**Forum mondial de l'harmonisation
des Règlements concernant les véhicules**

Groupe de travail de la sécurité passive

Règlement technique mondial ONU n° 7 (Appuie-tête)**Proposition d'amendement 1 (phase 2) au Règlement
technique mondial ONU n° 7 (Appuie-tête)****Communication de l'expert de l'Association européenne
des fournisseurs de l'automobile***

« Figure 3-3

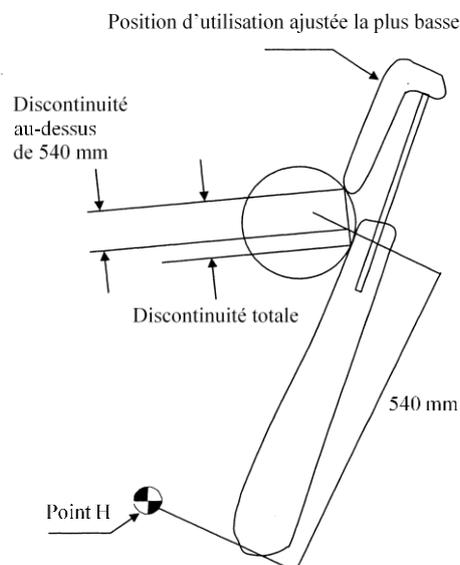
« 2.3 La zone de mesure est la zone comprise entre deux plans longitudinaux verticaux passant à 85 mm de part et d'autre de la ligne de torse et située ~~au dessus du sommet du dossier du siège~~ **à une hauteur supérieure à 540 mm.** ».

« 2.5 Déterminer la dimension de la discontinuité en mesurant la distance rectiligne entre les bords intérieurs des deux points de contact les plus éloignés, comme décrit aux figures 3-1, ~~et 3-2 et 3-3.~~ ».

Annexe 3, ajouter la nouvelle figure 3-3, comme suit :

Partie de la discontinuité située au-dessus de 540 mm
